**Всемирный форум для согласования правил
в области транспортных средств**

Рабочая группа по вопросам шума и шин

**Шины: Правила № 109 ООН (шины с восстановленным
протектором для транспортных средств неиндивидуального
пользования и их прицепов)****Предложение по поправкам к Правилам № 109 ООН****Представлено экспертами от Международного постоянного бюро
ассоциаций дистрибьюторских компаний и предприятий
по восстановлению шин (БИПАВЕР), Нидерландов и Франции***

Приложение 3

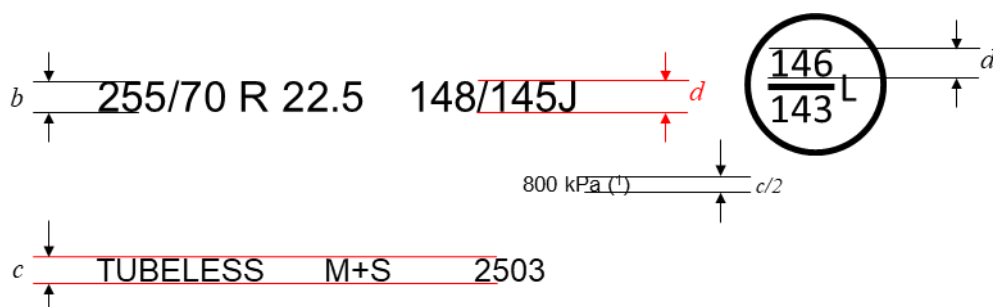
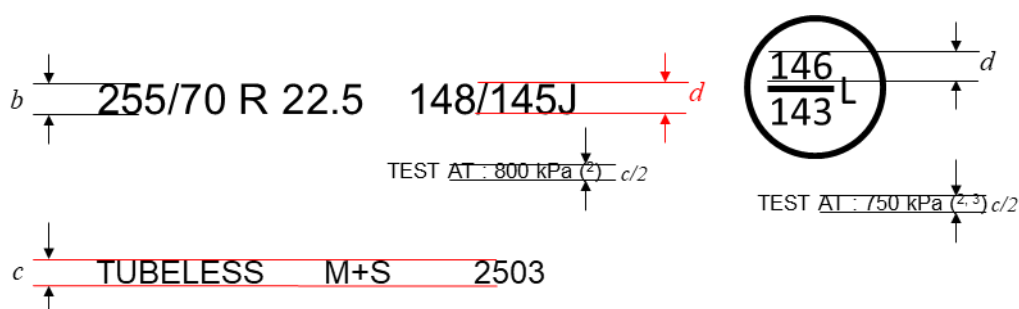
Рис. изменить следующим образом:

- 1) В случае шин, впервые официально утвержденных по типу конструкции до 1 января 2018 года, вместо кПа можно использовать маркировку PSI. **Маркировке кПа может предшествовать маркировка “TEST AT :” или в качестве альтернативы маркировка “TEST INFL :” либо символ “@”.**

- 2) Маркировка “TEST AT :” может быть заменена маркировкой “TEST INFL :” или символом “@” либо опущена.
- 3) Указание значения второго давления в шине для дополнительного эксплуатационного описания является факультативным. При отсутствии такого указания для обеих комбинаций нагрузки/скорости применяется одно и то же испытательное давление в шине.
